HSK 17/400

Periodische Sicherheitsüberprüfung für das Kernkraftwerk Gösgen-Däniken

Zusammenfassung, Ergebnisse und Bewertung

Würenlingen, November 1999

Abbildung 5.6.4-2 - Notspeisesystem (Prinzipschaltbild)

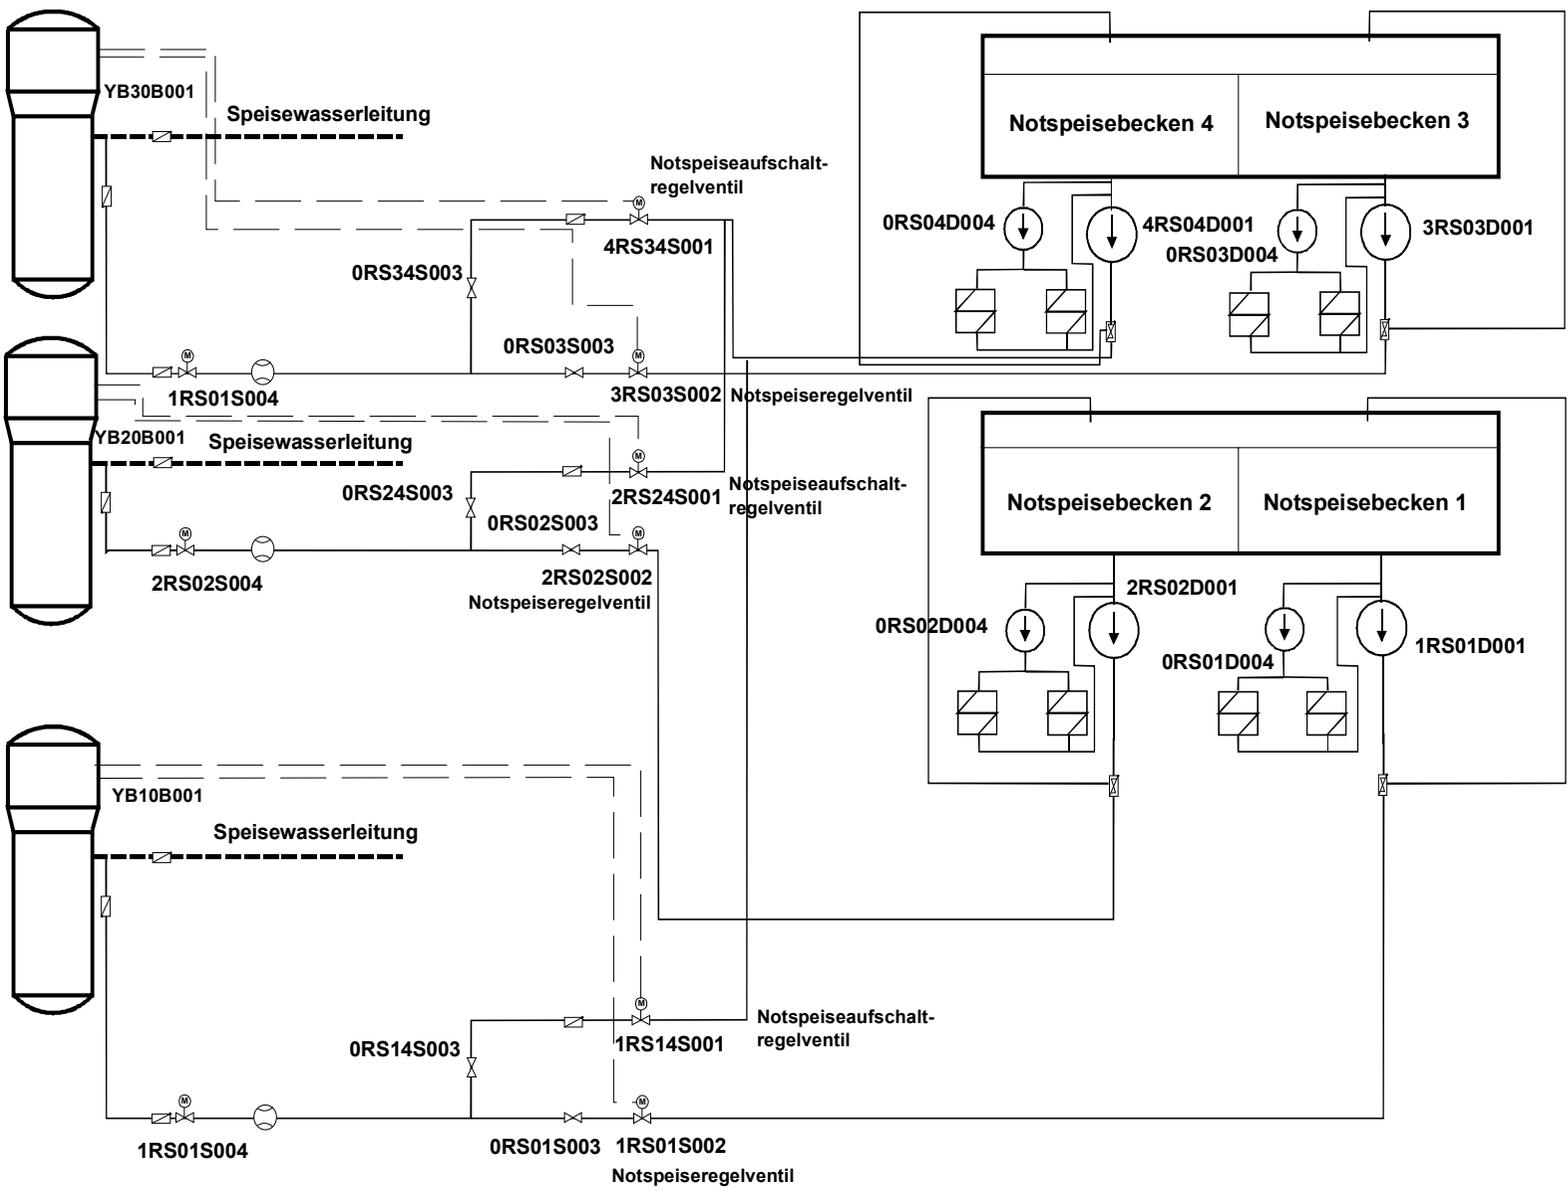
Bei auslegungsüberschreitenden Unfällen (z.B. FD-Leitungsbruch ausserhalb des Containments bei Annahme eines gleichzeitigen Versagens der Frischdampfisolierung) kann es erforderlich sein, dass die Notspeisepumpen in einen drucklosen Dampferzeuger einspeisen müssen. Gegenwärtig ist aus Sicht der HSK nicht geklärt, ob dies ohne Drosselung des Pumpendurchflusses möglich ist bzw. wie diese Drosselung vorgenommen wird. Probleme könnten u.a. die Sicherstellung des Axialschubausgleichs der Pumpen über die dafür vorgesehene Entlastungseinrichtung bereiten. Andere Anlagen des gleichen Reaktorlieferanten haben aus diesem Grund eine Druckhalteregelung nachgerüstet. *KKG ist aufgefordert im Rahmen der in Kapitel 3.2.3 geforderten Validierung der Massnahmen des anlageninternen Notfallschutzes zur sekundärseitigen Nachwärmeabfuhr zu dieser Frage eine Überprüfung durchzuführen (vgl. Massnahme Kap. 3.2.3).*

Abbildung 5.6.5-1 Prinzipschaltbild des Volumenregelsystems

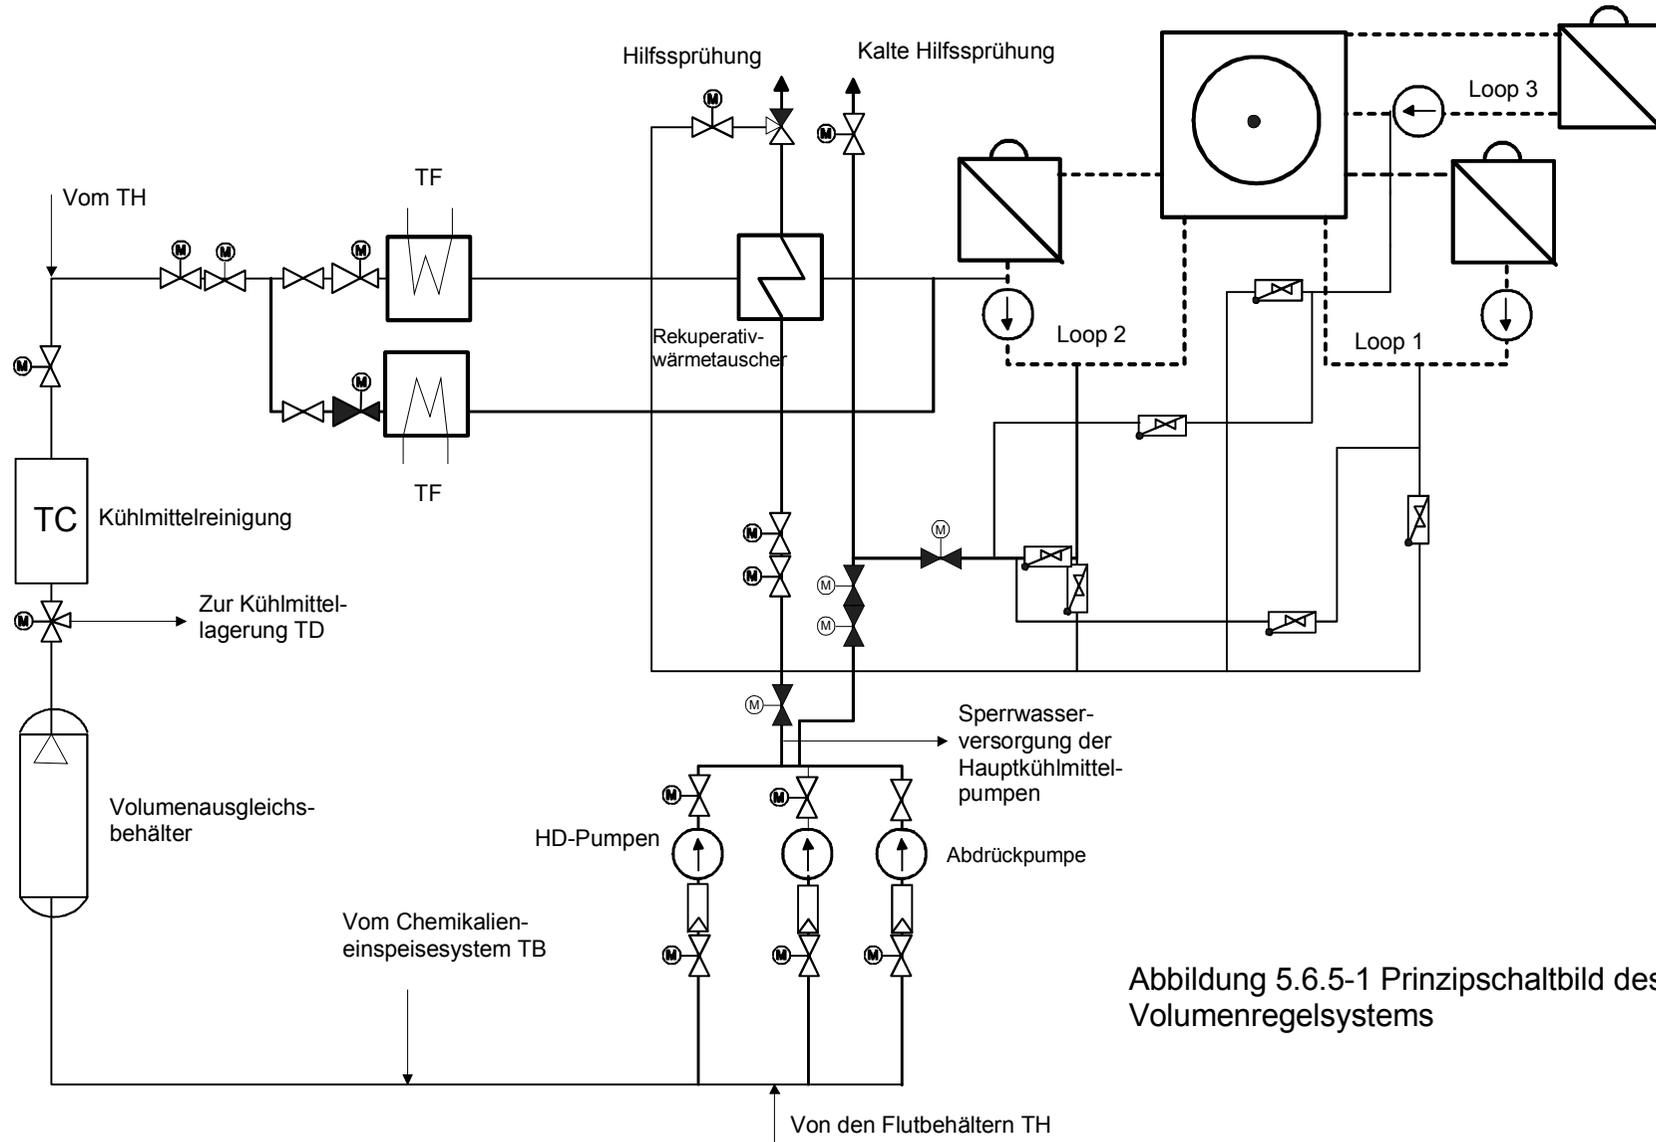
Das Instandhaltungskriterium nach R-101 ist für das Volumenregelsystem nicht erfüllt. Dies ist für das Störfallszenarium Dampferzeuger-Heizrohrbruch im Notstromfall von Bedeutung. Dieser Störfall kann jedoch auch ohne Volumenregelsystem beherrscht werden (s. Kapitel 6.2.4). Die dafür notwendigen Operateurhandlungen sind im BHB enthalten.

Die Auslegung des Volumenregelsystems wie auch die Betriebserfahrungen mit dem System geben keinen Anlass für allfällige Nachrüstmassnahmen.
